**AVIS RELATIF À LA PROTECTION
CONTRE LES EVENTUELS EFFETS NOCIFS ET NUISANCES
PROVOQUÉS PAR LES RAYONNEMENTS NON IONISANTS
GÉNÉRÉS PAR DES ANTENNES ÉMETTRICES STATIONNAIRES**

Commune : ETALLE - Exploitant : CITYMESH

Référence exploitant : LX06405_A

Rapport n° 2209 / 2025

Figure 1 : Vue en plan des lieux de séjour et des points de contrôle

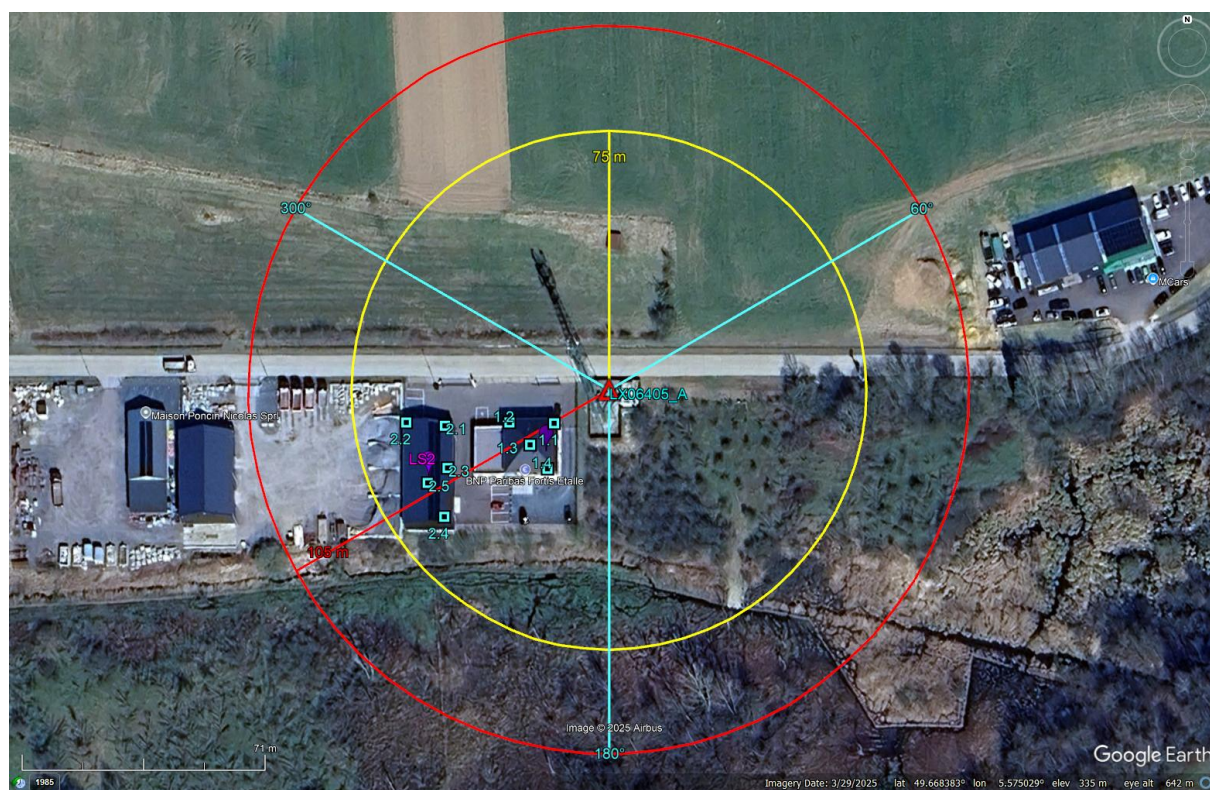
- le numéro du point de contrôle repris sur un des plans de la figure 1;
- le numéro du LS dans lequel se trouve le point de contrôle de la 1^{ère} colonne ;
- l'atténuation d'obstacle prise en compte pour le calcul de l'indice d'exposition dans le LS ;
- le résultat du calcul de l'indice d'exposition.

N° point de contrôle	LS	Atténuation (dB)	Indice d'exposition relatif à la limite par installation IE_i
2	LS1	3,0	0,008
4	LS1	3,0	0,008
1	LS1	3,0	0,006
3	LS1	3,0	0,005
6	LS2	3,0	0,005
8	LS2	3,0	0,003
5	LS2	3,0	0,003
9	LS2	3,0	0,003
7	LS2	3,0	0,002

En ce qui concerne les antennes de l'installation mentionnées dans le tableau 1, la distance maximale à laquelle la limite pourrait être atteinte, à l'extérieur, est égale à 93,4 m. S'il n'y a pas de LS à une distance inférieure, les antennes respectent forcément la limite d'immission.

Dans le cas des LS situés à l'intérieur des bâtiments, une atténuation d'obstacle est prise en compte et il en résulte que la distance maximale à laquelle la limite pourrait être atteinte se réduit à 66,9 m.

Figure 2 : Vue en plan des installations d'antennes dans un rayon de 300 mètres autour de l'installation faisant l'objet de la demande d'avis

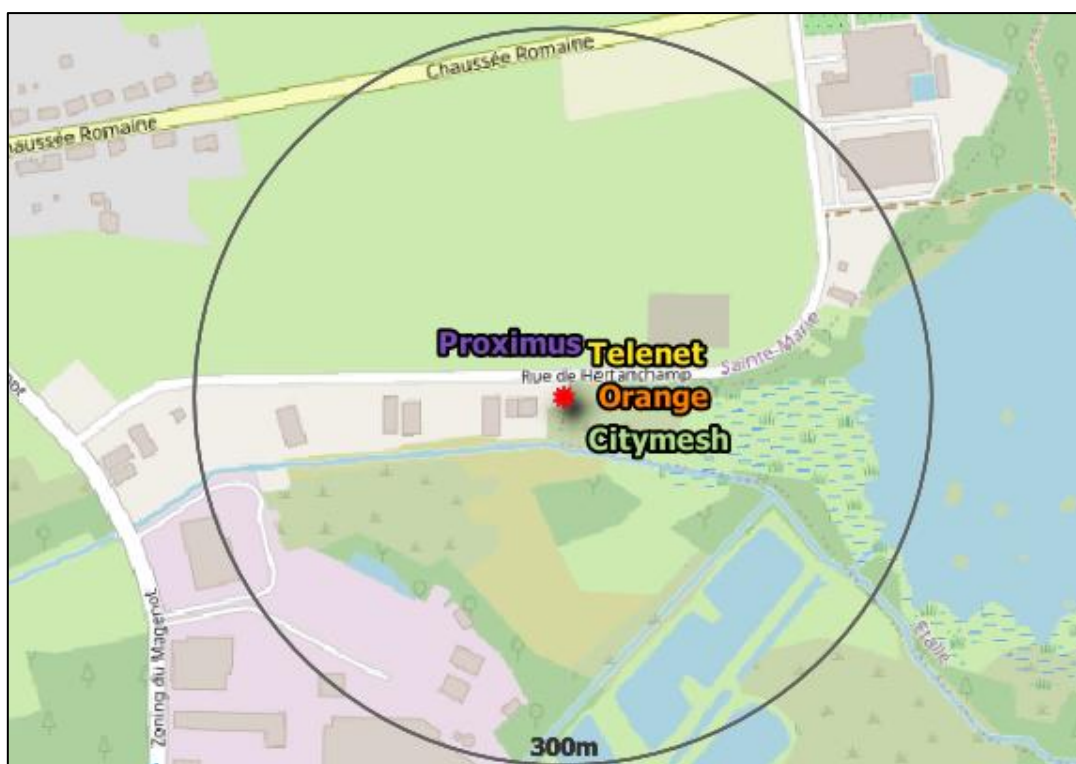
Le plan en projection verticale de la figure 2 indique la localisation des installations d'antennes émettrices stationnaires visées par le décret et situées dans un rayon de 300 mètres autour de l'installation référencée dans le paragraphe 2 et localisée au centre du cercle. Les données de localisation de ces antennes et les avis correspondant sont accessibles via le cadastre en ligne des antennes émettrices stationnaires⁸. Les installations prises en compte dans l'évaluation du respect de la limite cumulative sont les installations d'antennes émettrices déclarées en service par l'exploitant à la date du présent avis, à l'exception de l'installation référencée dans le paragraphe 2 et éventuellement d'autres installations ayant fait l'objet d'une demande d'avis à la même date et qui sont situées à l'intérieur de la zone de 300 mètres de rayon.

- a) il y a au plus 4 installations d'antennes émettrices stationnaires présentes dans la zone d'évaluation de 300 mètres de rayon représentée dans la figure 2, y inclus l'installation référencée dans le paragraphe 2 : la limite cumulative définie à l'article 4, §2 du décret est nécessairement respectée dans les lieux de séjour à l'intérieur de la zone d'évaluation de 300 mètres de rayon ;

- b) il y a exactement 5 installations d'antennes émettrices stationnaires présentes dans la zone d'évaluation de 300 mètres de rayon représentée dans la figure 2, y inclus l'installation référencée dans le paragraphe 2 et il existe, pour 3 ou 4 de ces installations, un avis attestant le respect de la limite abrogée de 3 V/m : la limite cumulative définie à l'article 4, §2 du décret est nécessairement respectée dans les lieux de séjour à l'intérieur de la zone d'évaluation de 300 mètres de rayon ;

- c) dans tous les autres cas, il a été vérifié que la limite cumulative définie à l'article 4, §2 du décret n'est pas dépassée dans les lieux de séjour sur base du nombre d'installations localisées dans la zone d'évaluation de 300 mètres de rayon représentée dans la figure 2, de leur localisation ainsi que des données inscrites dans la figure 1 et au paragraphe 4 du présent avis et dans les avis attestant le respect de la limite par installation ou de la limite abrogée de 3 V/m relatifs aux autres installations reprises dans la figure 2.

Compte tenu des considérations ci-dessus, il apparaît que l'intensité du rayonnement électromagnétique généré, dans les lieux de séjour situés dans un rayon de 300 mètres autour de l'installation référencée dans le paragraphe 2, par l'ensemble des antennes émettrices stationnaires de l'ensemble des exploitants du même site d'antennes émettrices stationnaires respecte la limite fixée à l'article 4, § 2 du décret.
